グループ①

凡例

グループ③

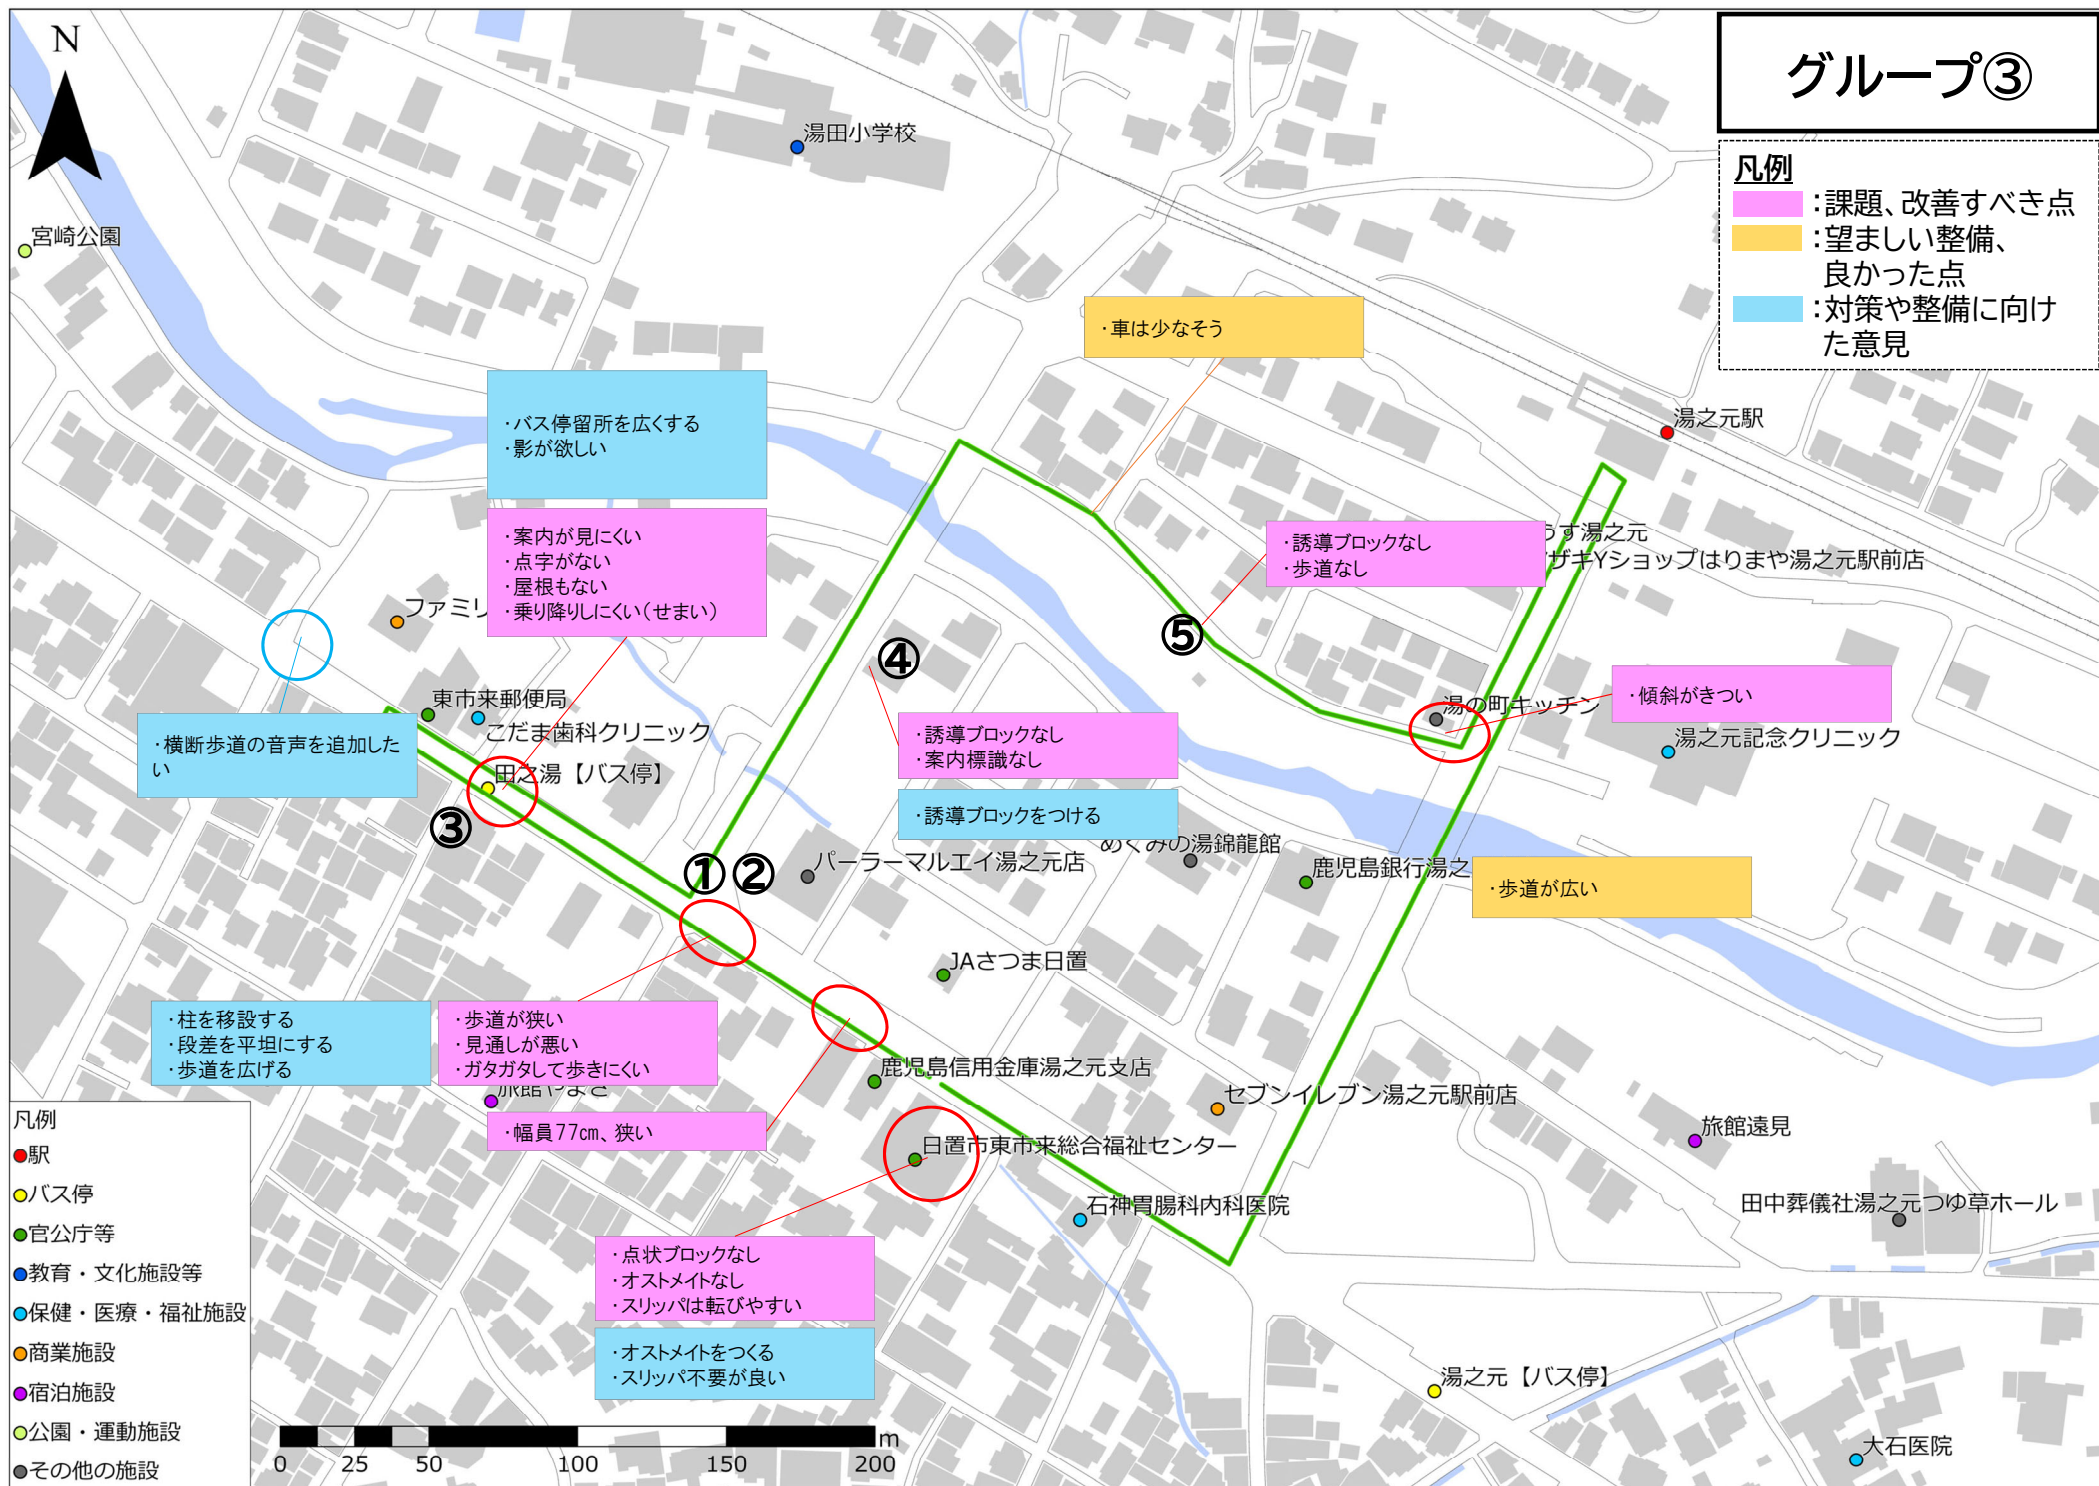
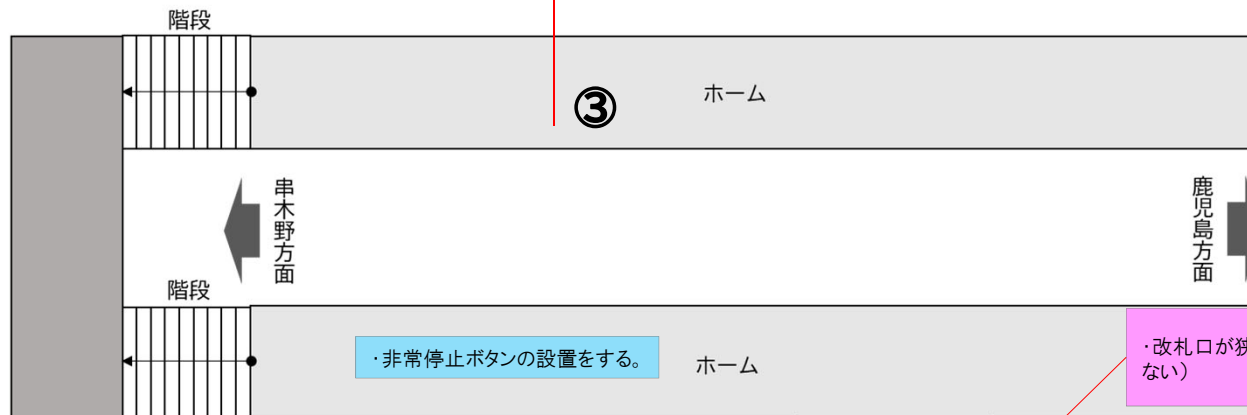
・鹿児島方面乗り場に車椅子では行けない

・改札口が狭い(車椅子が通れない)

・券売機の点字が足りない
・SUGOKAチャージができない
・案内窓口はあるが、案内表示が見にくい

・狭い
・ベビーキープなし
・オストメイトなし
・多目的トイレなし

・スロープに穴あり

・跨線橋を撤去して、障害者が利用しやすいホームにする

・車椅子が通れるよう改札口を広げる

・バリアフリー対応のトイレにする(車椅子利用)
・洋式化
・多目的活用ができる設備
・明るい雰囲気にしてほしい
・AED設置

・車椅子が通れるようスロープを補修

・駐車場の整備
